Contribution de l'ADTC - Se déplacer autrement, à l'enquête publique sur les projets d'aménagement de la RD 1075

Le Conseil départemental de l'Isère projette des aménagements importants sur la RD 1075 entre le Col du Fau et le Col de la Croix Haute, s'élevant à 53,4 millions d'euros.

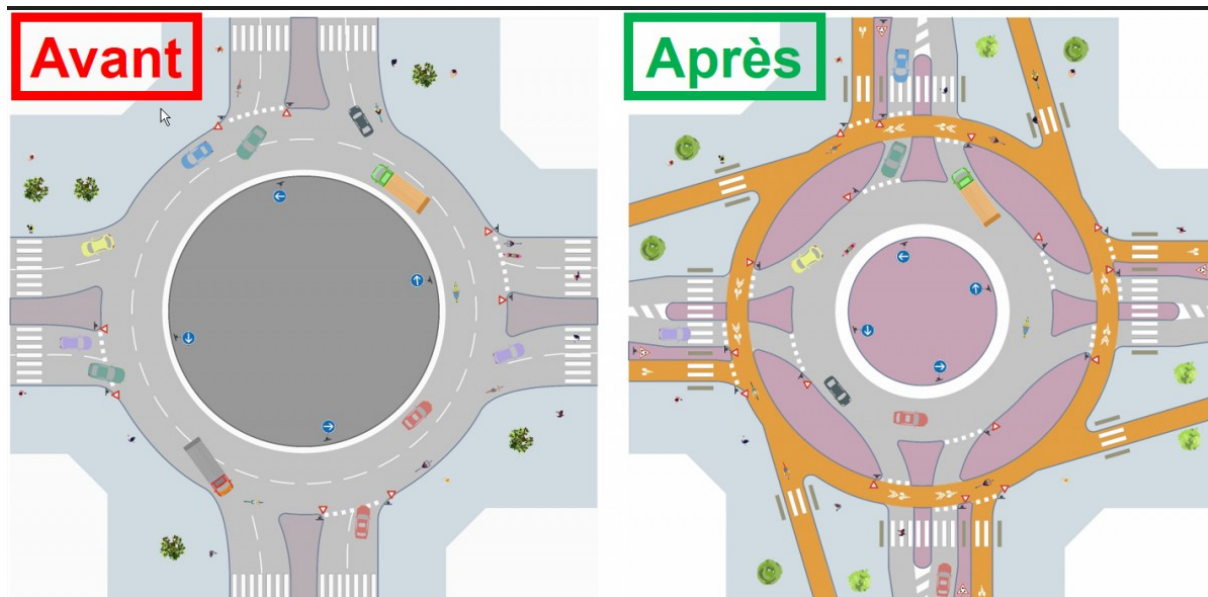
La sécurité est le principal argument mis en avant pour justifier ces aménagements. Mais en dehors de quelques statistiques sur le nombre d'accidents et d'une carte indiquant leur localisation et leur gravité, les commentaires tirés de ces statistiques, visant à montrer le caractère accidentogène de la RD 1075 sont extrêmement partiels et ne constituent pas un diagnostic de sécurité :

- l'accidentologie de la RD 1075 est comparée à celle de l'ensemble des routes départementales, alors qu'il faudrait la comparer aux routes supportant un trafic équivalent.
- sélectionner les années 2009 et 2018 pour montrer « la croissance marquée du nombre d'accidents » est malhonnête. Si l'on sélectionnait les années 2010 et 2019, on pourrait prétendre de la même façon à une diminution. En réalité, une fois retirées les fortes variations d'une année sur l'autre, la tendance est une lente augmentation parallèle à celle du trafic.
